ISO規格改正後の 20フィートタンクコンテナセミトレーラの注意事項

本トレーラサービスニュースNo.21は、2001年2月に発行したNo.17の改正版です。

2. ISO 規格改正内容

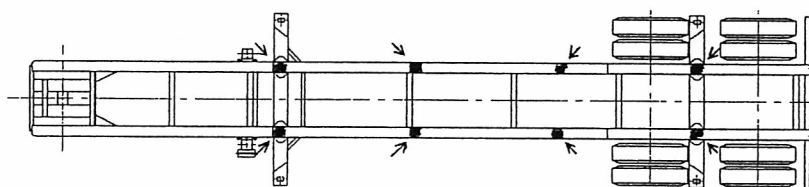
- 1) 規格改正前 ISO タンクコンテナは中間部荷重伝達面のあるものだけであったが、規格改正により中間部荷重伝達面のあるものとないものの2種類となった。
- 2) 中間部荷重伝達面のあるタンクコンテナをコンテナセミトレーラに積載した時の荷重伝達面位置

4. 対応策

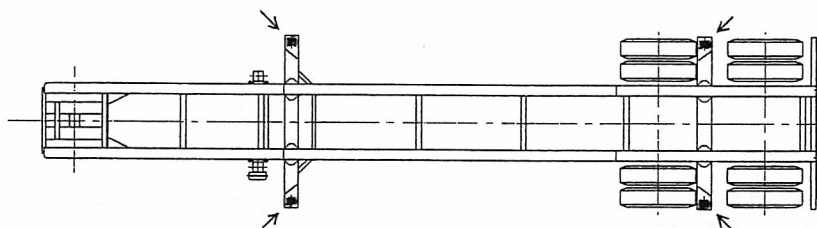
- 1) タンクコンテナ総重量をツイストロック部の4ヶ所で支持するため
 - ①トレーラのツイストロック部にスペーサを取り付け4点支持に変更し、ボルスタへ補強部材を取り付ける。
 - ②トレーラメーカー、トレーラ型式によって対応工事内容が異なり、補強部材を取り付けない場合もあります。
- 2) 対応後の荷重伝達面位置

トレーラツイストロック部の4ヶ所（タンクコンテナ下部隅金具の4ヶ所）
